**Oggetto:** Autorizzazione alla costruzione ed all'esercizio del "Riassetto della Rete AT nell'area di Bologna" nei comuni di: Bologna, Casalecchio di Reno, Anzola dell'Emilia, San Lazzaro di Savena, Castel Maggiore, Castenaso, Calderara di Reno, Sala Bolognese.  
Trasmissione atto di intesa  
Riferimento **EL- 443**

**Oggetto:** INTESA, AI SENSI DEL D.L. N. 239/2003 CONVERTITO CON MODIFICAZIONI  
DALLA LEGGE N. 290/2003 E DELLA L.R. N. 24/2017, RELATIVA ALLA  
LOCALIZZAZIONE COSTRUZIONE ED ESERCIZIO DEGLI INTERVENTI  
RELATIVI AL "RIASSETTO DELLA RETE AT NELL'AREA DI BOLOGNA" NEI  
COMUNI DI: BOLOGNA, CASALECCHIO DI RENO, ANZOLA DELL'EMILIA,  
SAN LAZZARO DI SAVENA, CASTEL MAGGIORE, CASTENASO,  
CALDERARA DI RENO, SALA BOLOGNESE (BO)(POSIZIONE EL 443).

**Oggetto: Autorizzazione, ai sensi dell'articolo 1-sexies del decreto-legge 29 agosto 2003, n. 239, convertito con modificazioni dalla legge 27 ottobre 2003, n. 290 e s.m.i. alla costruzione ed all'esercizio della "Riassetto della Rete AT nell'area di Bologna" nei comuni di: Bologna, Casalecchio di Reno, Anzola dell'Emilia, San Lazzaro di Savena, Castel Maggiore, Castenaso, Caldera di Reno, Sala Bolognese. Posizione EL-443 – Ric

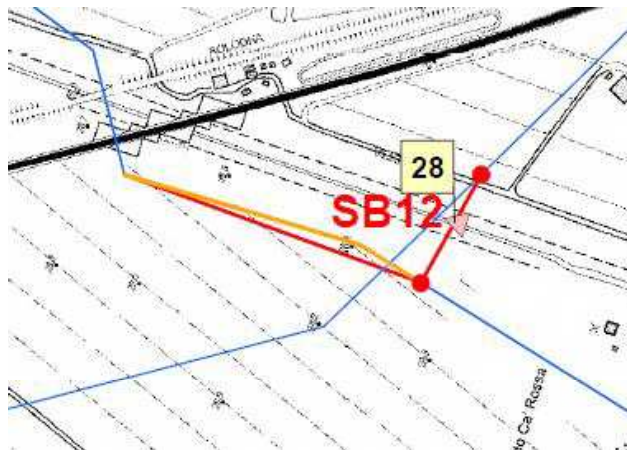
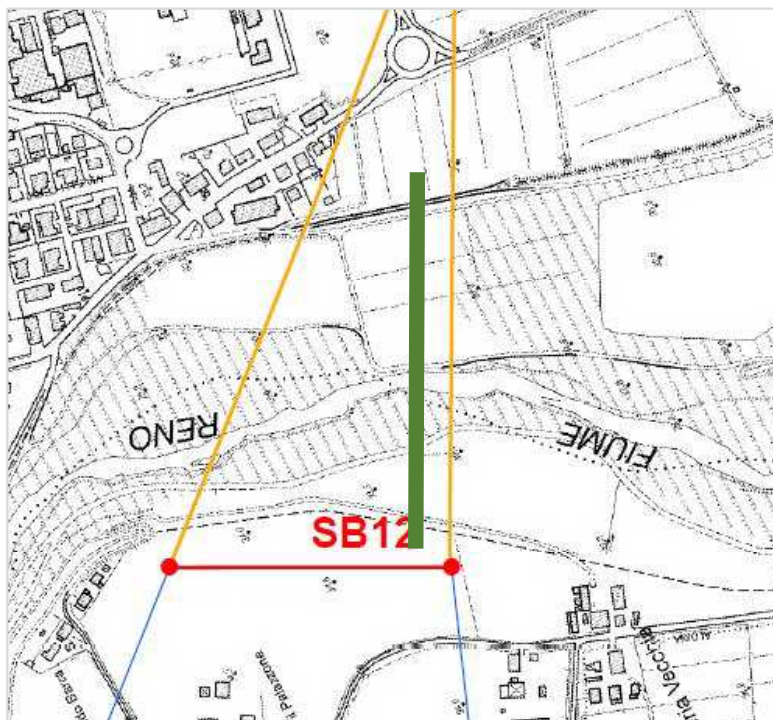
Interferenza **T24** – L'intervento **SB12** interferisce con il corso d'acqua demaniale denominato Fiume Reno prevedendo la demolizione di due attraversamenti aerei. È importante che vengano descritte le modalità di cantierizzazione e le tempistiche esecutive, sia per evitare fasi interferenti nell'operato manutentivo ordinario del corso d'acqua, sia per la presenza di un cantiere che prevede la realizzazione, da parte del Consorzio della Bonifica Renana, di un attraversamento con ponte approssimativamente lungo la liea verde. Tale opera prevede una

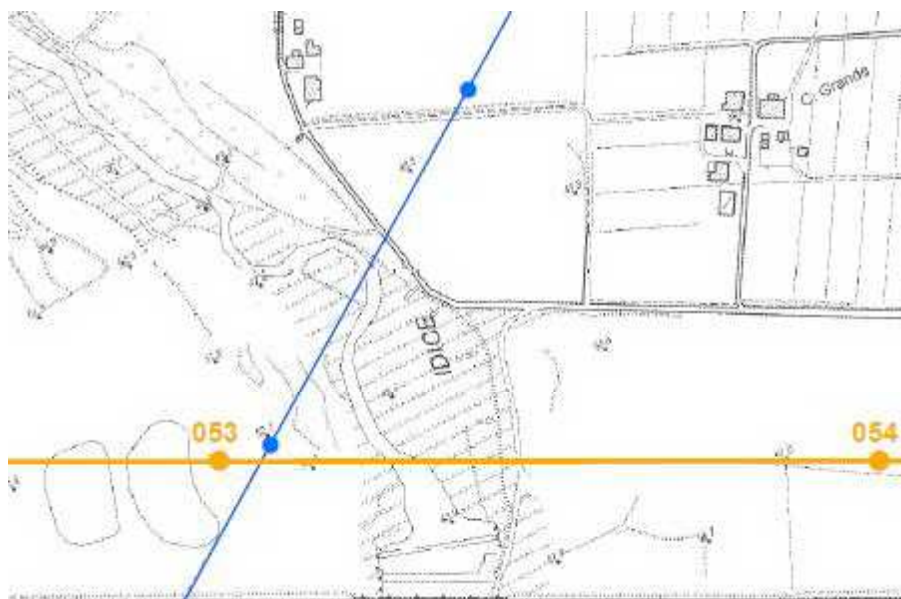
Demolizione T11 – L'intervento interferisce con il corso d'acqua demaniale denominato Torrente Idice prevedendo la demolizione di un attraversamento aereo. È importante che vengano descritte le modalità di cantierizzazione e le tempistiche esecutive per evitare fasi interferenti nell'operato manutentivo ordinario del corso d'acqua
